変 更 前 (既許可)	変 更 後	備 考
<p>別添 5</p> <p style="text-align: center;">添 付 書 類 五</p> <p style="text-align: center;">変更後における廃棄物管理施設の 安全設計に関する説明書</p>	<p>別添 5</p> <p style="text-align: center;">添 付 書 類 五</p> <p style="text-align: center;">変更後における廃棄物管理施設の 安全設計に関する説明書</p>

変更前 (既許可)							変更後							備考
有機廃液 一時格納庫	有機廃液 一時格納庫		○				有機廃液 一時格納庫*2	有機廃液 一時格納庫		○				有機廃液一時格 納庫の使用の停 止
排水監視施設	排水監視設備				○		排水監視施設	排水監視設備				○		化学処理装置及 び有機廃液一時 格納庫の使用の 停止
<p>*1：管理機械棟は受入れ施設、処理施設及び管理施設のいずれにも該当しないが、計測制御系統施設、放射線管理施設、通信連絡設備を収容している。</p> <p>第2項1号について 廃棄物管理施設は、施設の安全性を確保するために必要な安全機能を有する設計とする。 廃棄物管理施設の「安全性」とは、公衆又は従事者に及ぼすおそれがある放射線障害を防止するため、放射性物質又は放射線が廃棄物管理施設を設置する事業所外へ放出されないことである。 廃棄物管理施設の安全性を確保するために必要な安全機能は、放射性液体及び固体廃棄物を処理又は管理している施設の特徴とその重要度に応じて、以下の3分類に分ける。</p> <p>① 直接的安全機能 廃棄物管理施設から放射性物質又は放射線の放出を直接的に防止している遮蔽機能及び閉じ込め機能</p> <p>② 支援的安全機能 直接的安全機能が外部からの衝撃により損なわれないよう支援する機能</p> <p>③ その他の安全機能 ①及び②以外の機能</p> 「廃棄物管理施設の位置、構造及び設備の基準に関する規則」の各条項は上記の3分類に該当すると考え、各条項に基づき設ける構築物（「建家」を指す。）及び機器を「安全機能を有する施設」とする。選定の考え方を図1-1に示す。また、図1-1のフローのとおり選定した結果、廃棄物管理施設のうち安全機能を有する施設は表1-1のとおりとなる。							<p>*1：管理機械棟は受入れ施設、処理施設及び管理施設のいずれにも該当しないが、計測制御系統施設、放射線管理施設、通信連絡設備を収容している。</p> <p><u>*2：化学処理装置及び有機廃液一時格納庫については、使用を停止する。</u></p> <p>第2項1号について 廃棄物管理施設は、施設の安全性

図1 火山の影響評価フロー

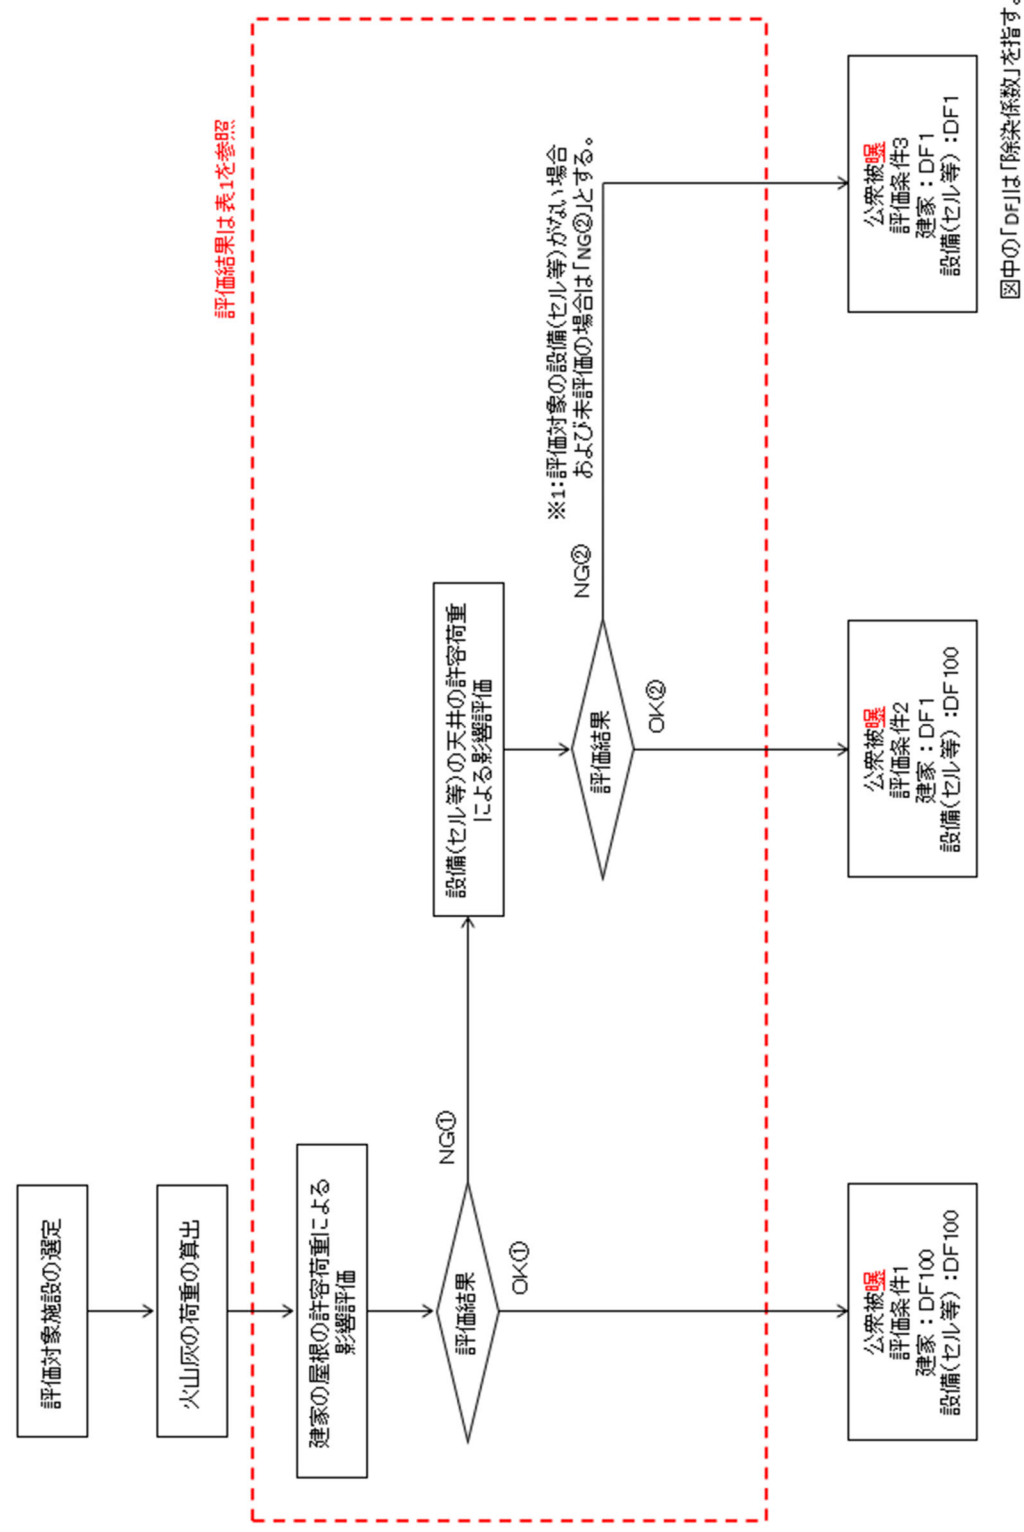
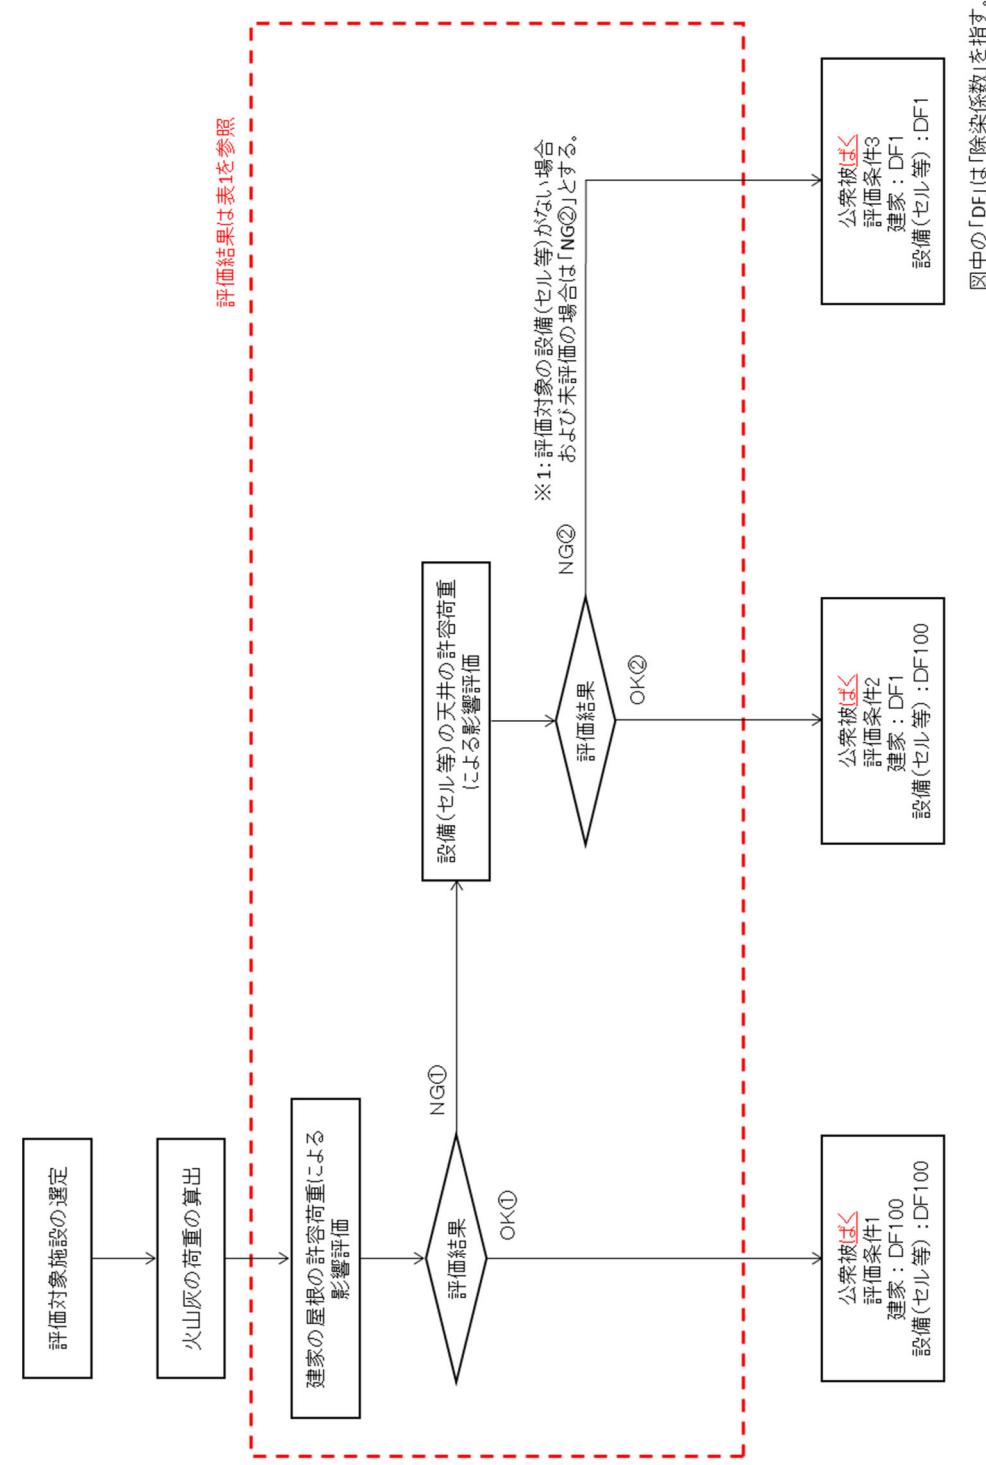
記載の適正化

図4-1 消火設備等設置状況図 (廃液処理棟1階)

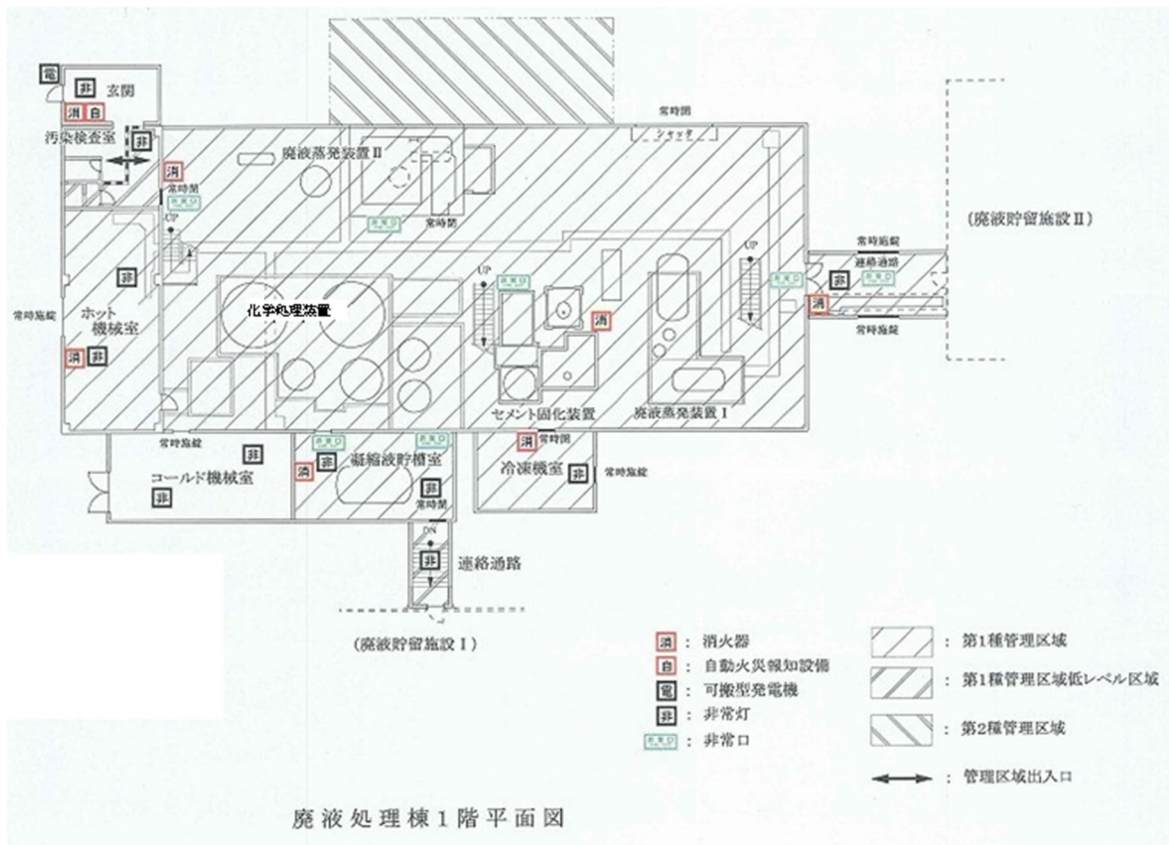
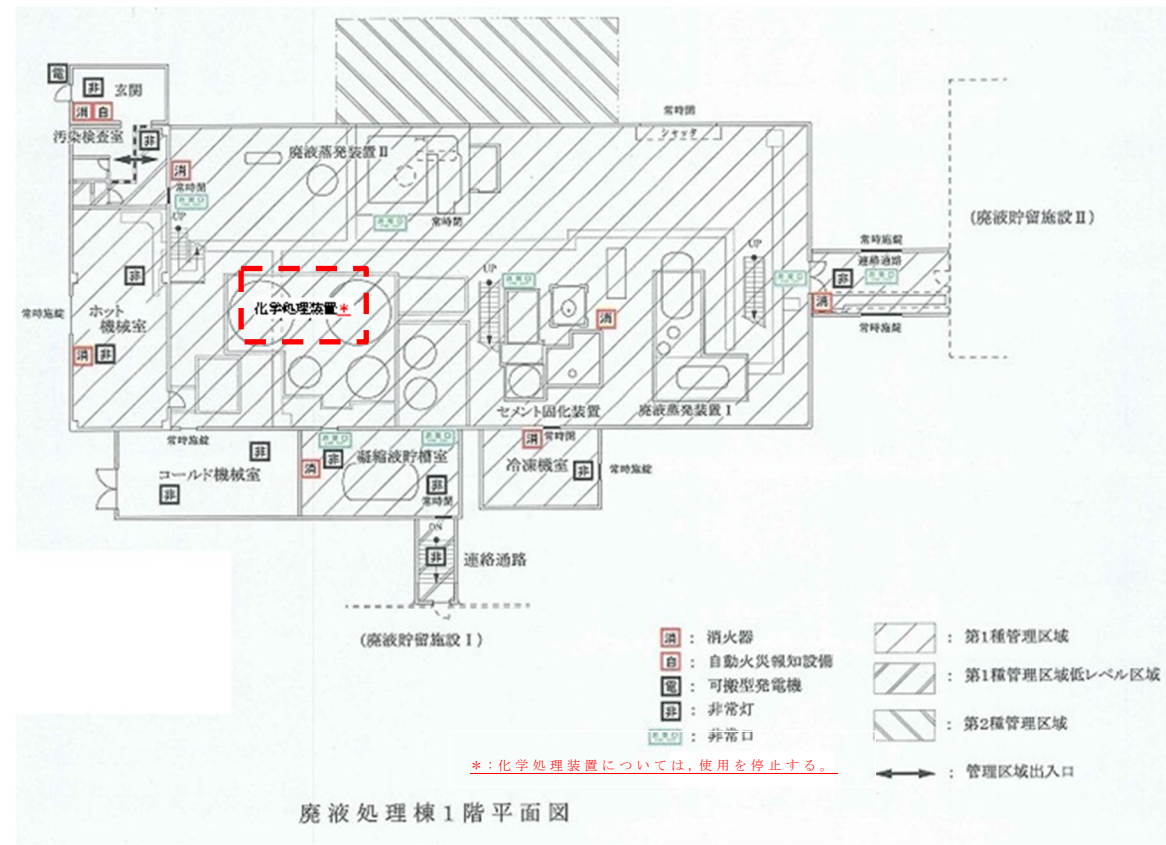
化学処理装置の使用の停止

化学処理装置の使用の停止

図 4-33 消火設備等設置状況図 [屋外消火栓設備]

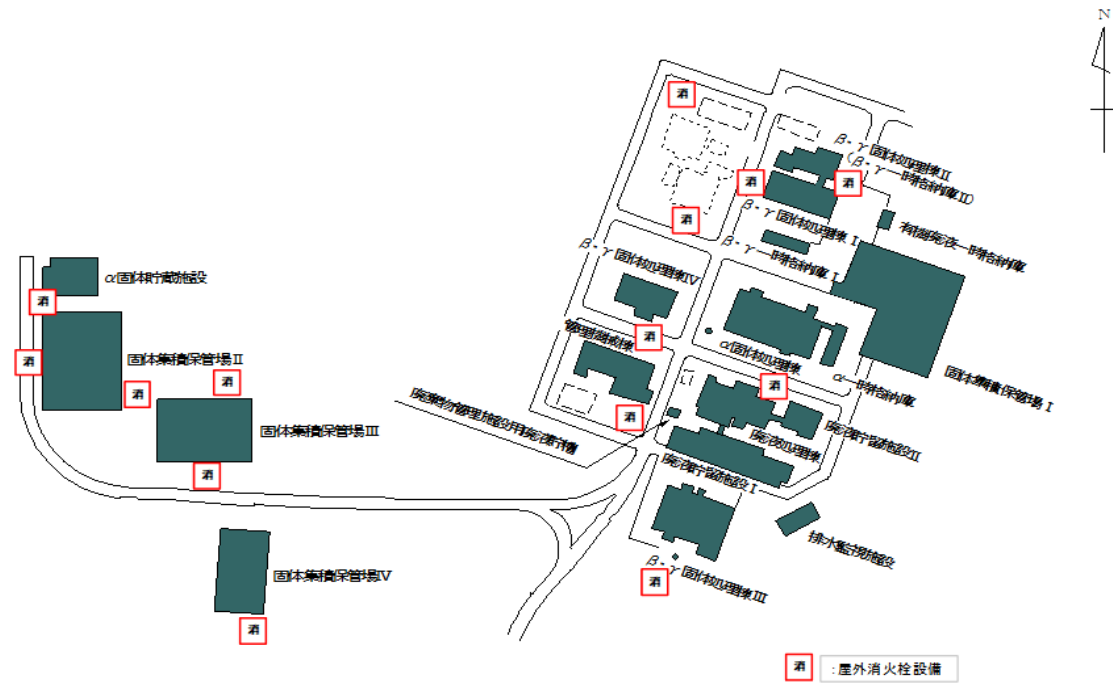
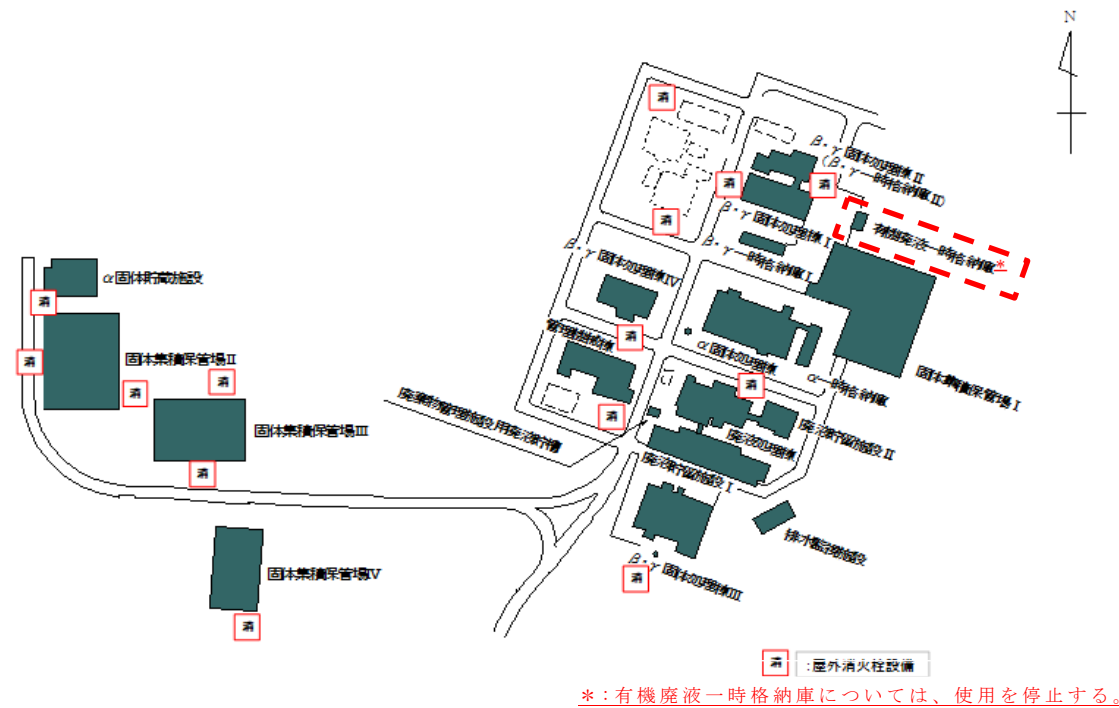
有機廃液一時格納庫の使用の停止

有機廃液一時格納庫の使用の停止

図 4-34 廃棄物管理施設の配置

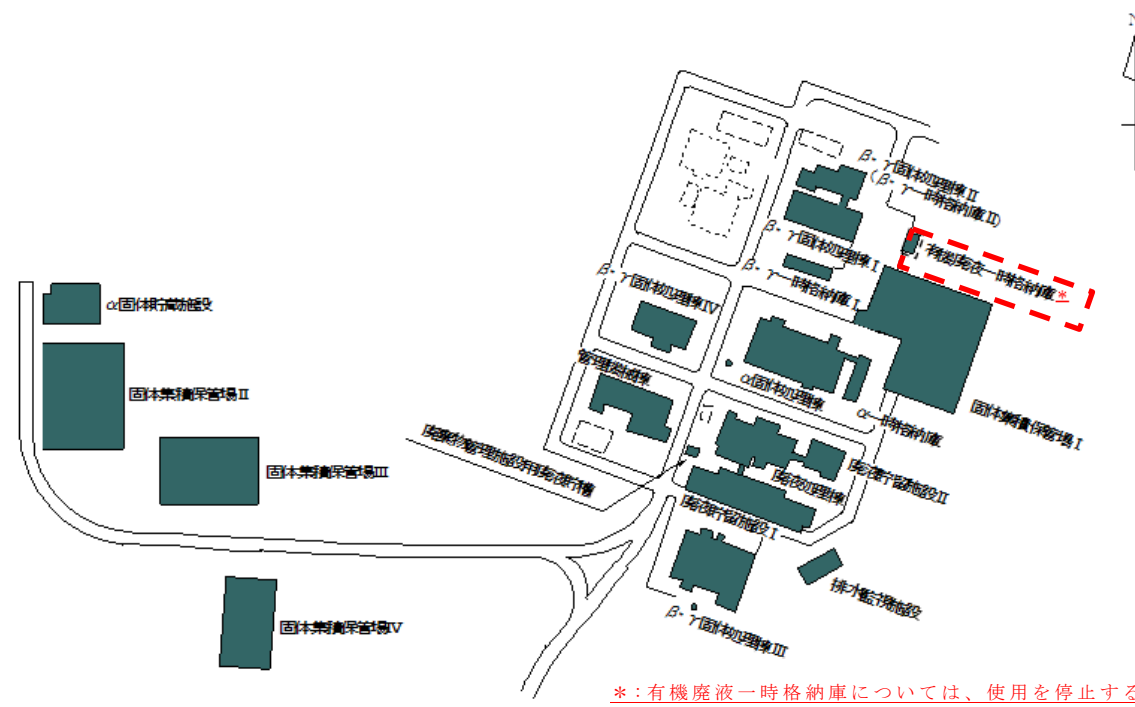
有機廃液一時格納庫の使用の停止

図1-1-1 廃液処理棟 (1階)、廃棄物管理施設用廃液貯槽の概略平面図及び可燃物配置図

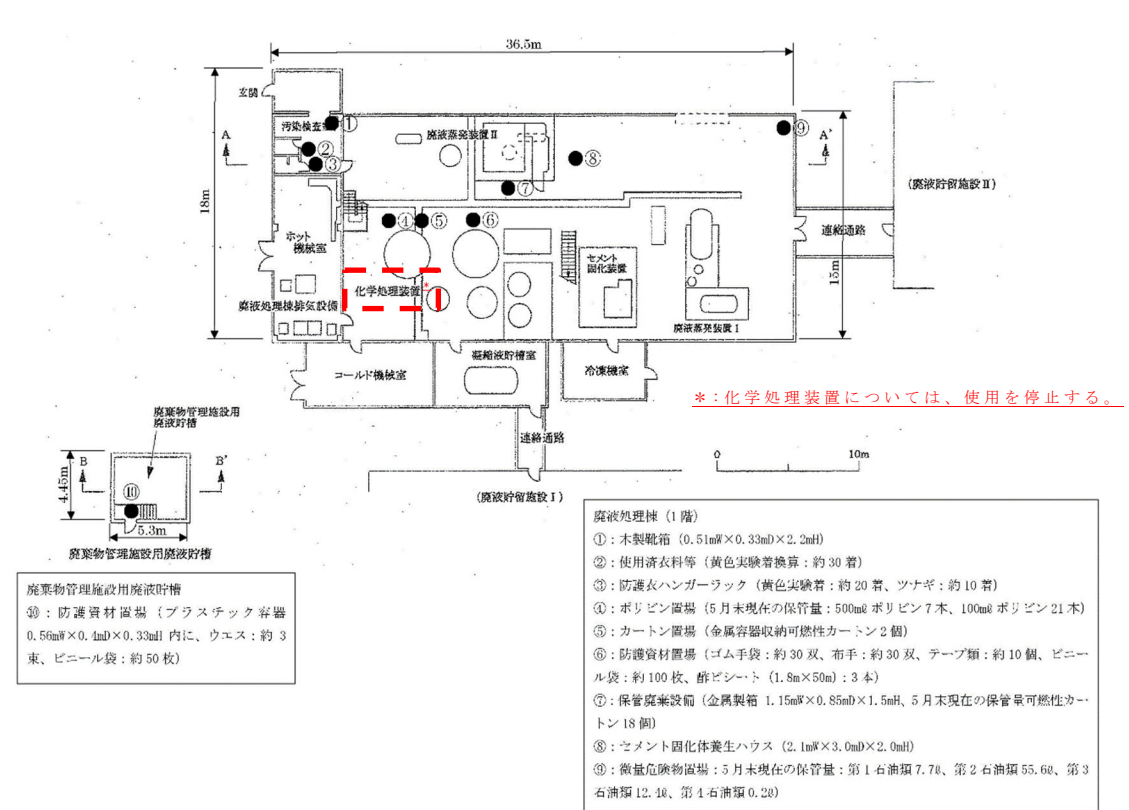
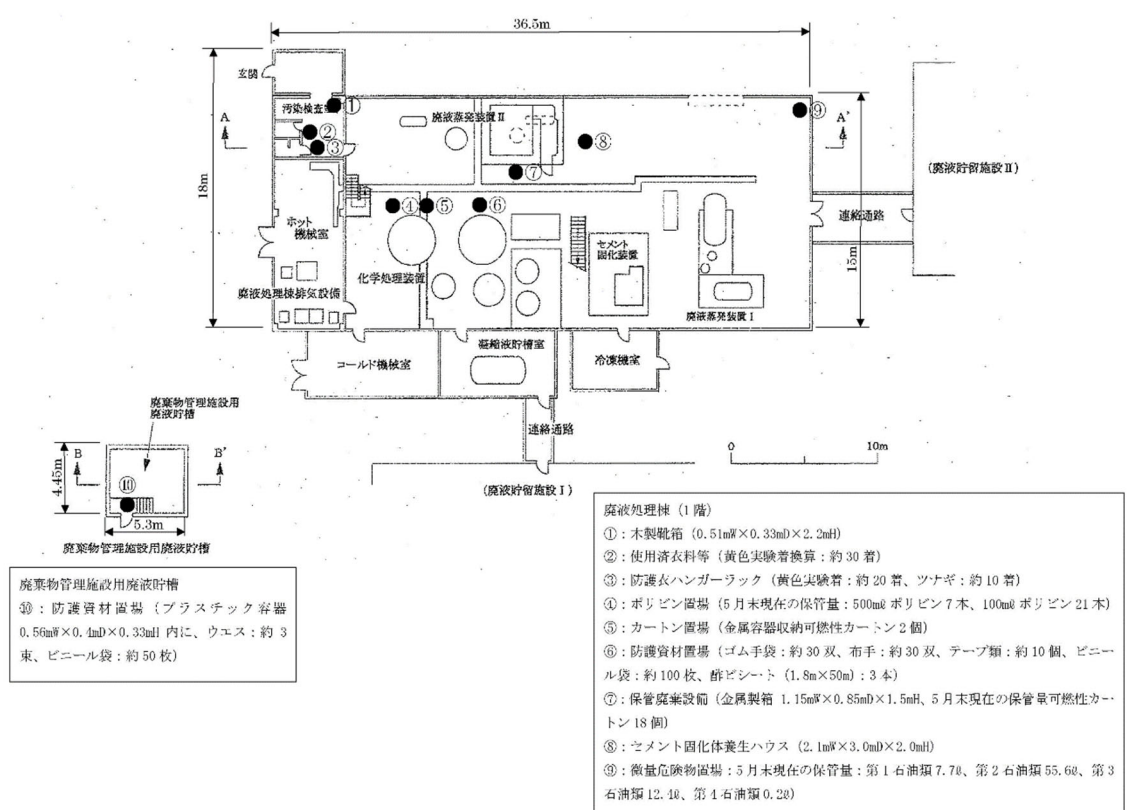
化学処理装置の使用の停止
 化学処理装置の使用の停止

図1-1-2 廃液処理棟 (2階) 平面図及び可燃物配置

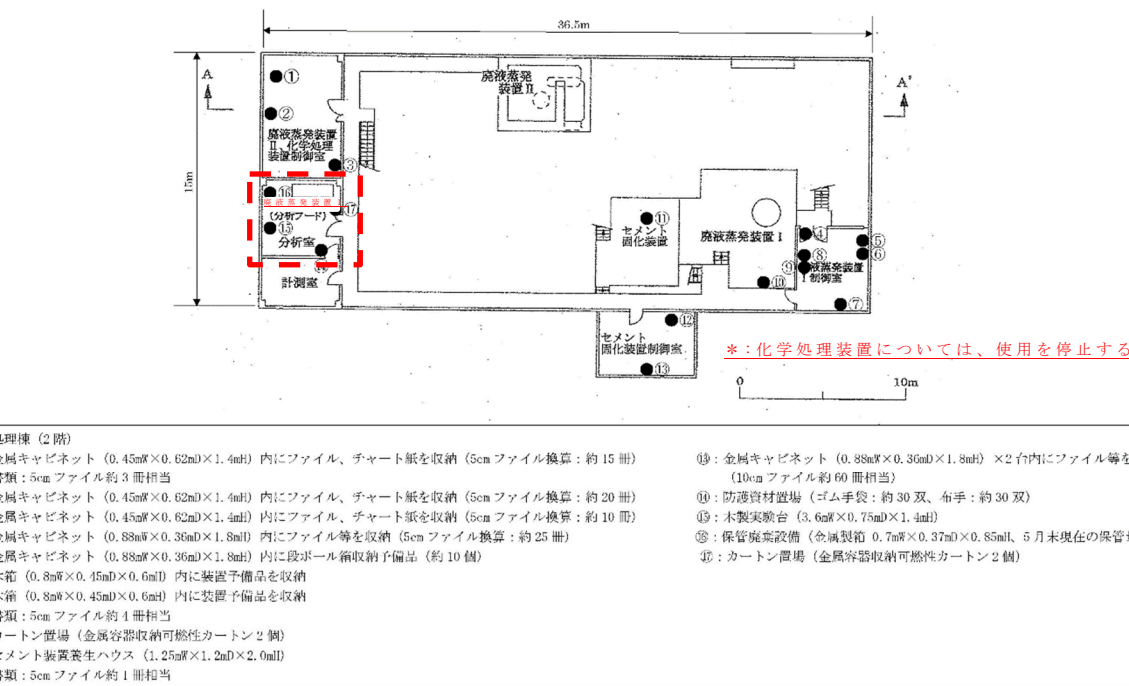
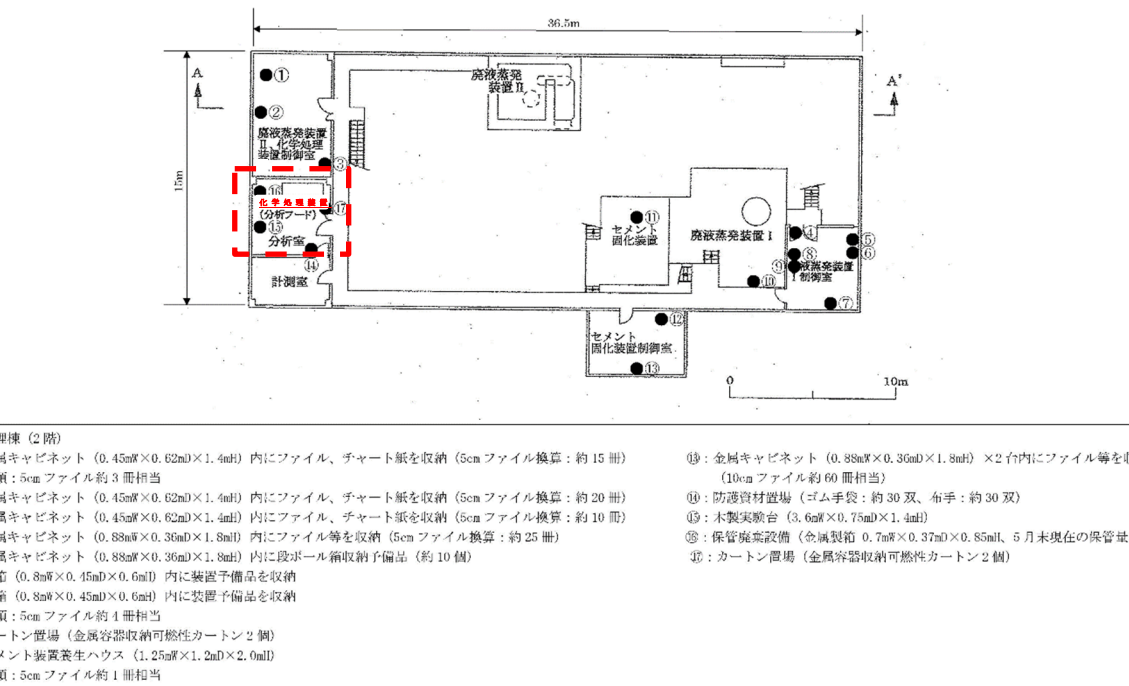
化学処理装置の使用の停止
